**Avis de l'autorité environnementale sur le projet de construction de la
tour Phare à Puteaux sur le secteur de la Défense (92)**

Le présent avis porte sur le projet, porté par la société Unibail-Rodamco, pour la construction d'un immeuble de grande hauteur, la tour « Phare », situé sur le territoire de la commune de Puteaux au niveau du secteur de la Défense. Il s'agit de la procédure de demande de permis de construire.

Projet concours Phare
Source : Morphosis

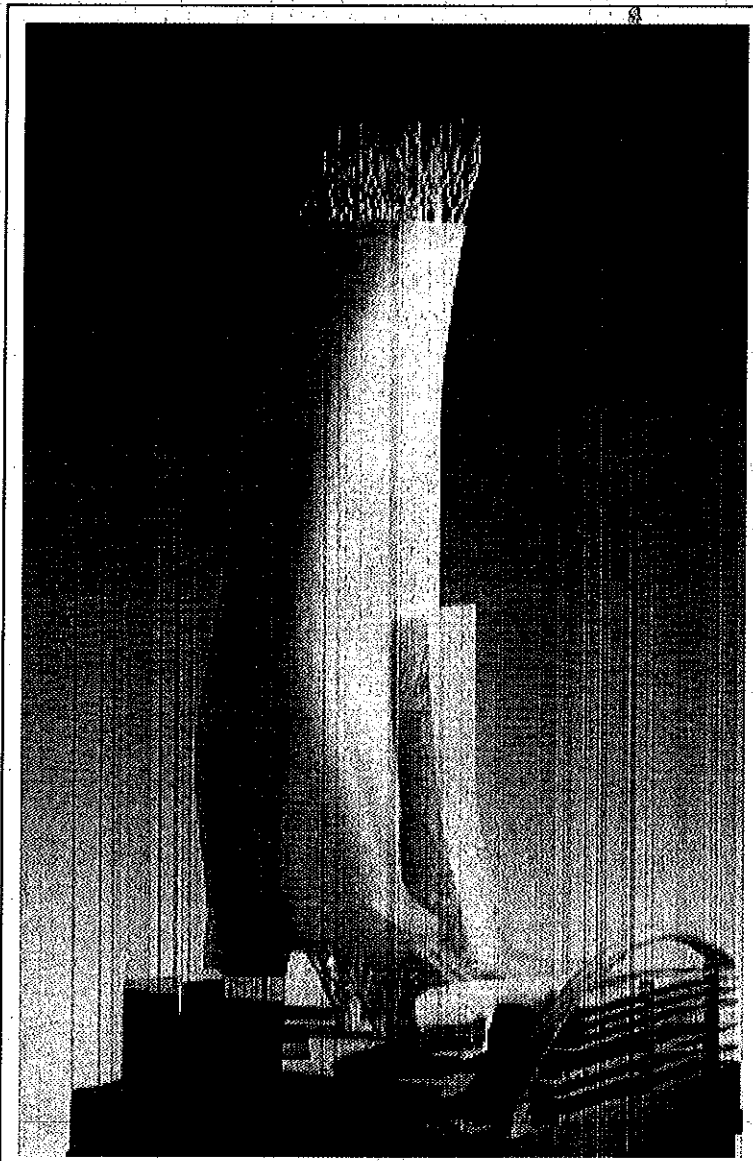
La tour Phare affichera une hauteur de 298 mètres par rapport au sol, pour 70 étages. À titre de comparaison, la tour Eiffel mesure 324 mètres et la tour Montparnasse 210 mètres. La présentation de nombreux photomontages depuis le parvis de la Défense est appréciée. Elle permet d'appréhender l'ambiance rendue avec le nouveau bâtiment. Le projet sera visible depuis la passerelle de l'Avre, située entre Saint-Cloud et Boulogne et fonctionnera comme un repère qui signera le quartier de la Défense.

Au niveau de l'axe historique Tuileries - Pont de Neuilly, la tour sera plus ou moins visible en fonction de la topographie. La vue insérée dans le dossier est intéressante. Cependant, une simulation en période hivernale avec les arbres sans feuilles aurait pu être également présentée. Sur ce point, il convient de noter que la réalisation de projets de construction sur cet axe rendra à l'arrière de l'Arc de Triomphe une sensation de front urbain dense. S'agissant de l'Arche de la Défense, elle présente des côtés conçus comme des miroirs qui reflètent le ciel. L'implantation de tours de part et d'autre occultera ces vues latérales. Enfin, le dossier ne contient pas de perspectives lointaines depuis l'arrière du secteur de la Défense, notamment depuis la commune de Nanterre.
